モニタリングステーション寄磯局における 電離箱検出器の修繕について

令和7年5月28日

宮城県

2 交換前後の検出器の比較

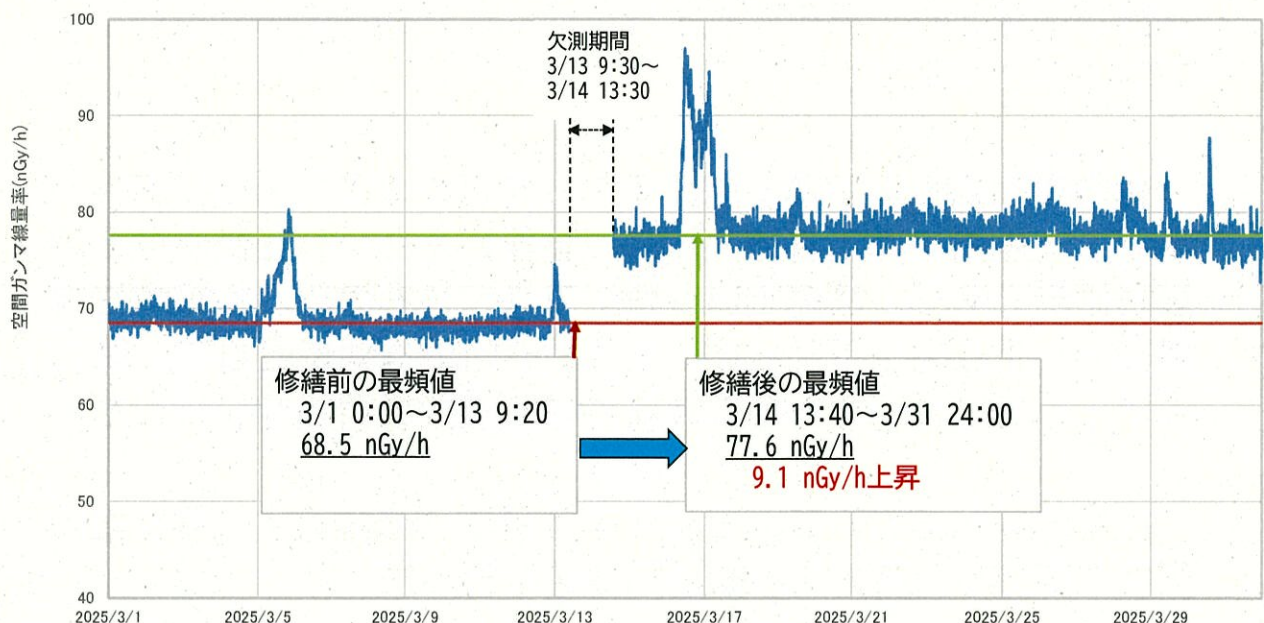
- ・ 修繕後の検出器は、修繕前と比較して、自己放射能の影響が大きい
→ 使用されている材質について、アルミ合金に含まれる天然放射性物質が、ステンレスより多いことが要因と推察

修繕前の検出器	修繕後の検出器
材質	ステンレス	アルミ合金
内部充填ガス	アルゴン	窒素+アルゴン
エネルギー範囲	約60keV～	約30keV～
自己放射能検査*	17 nGy/h	30 nGy/h
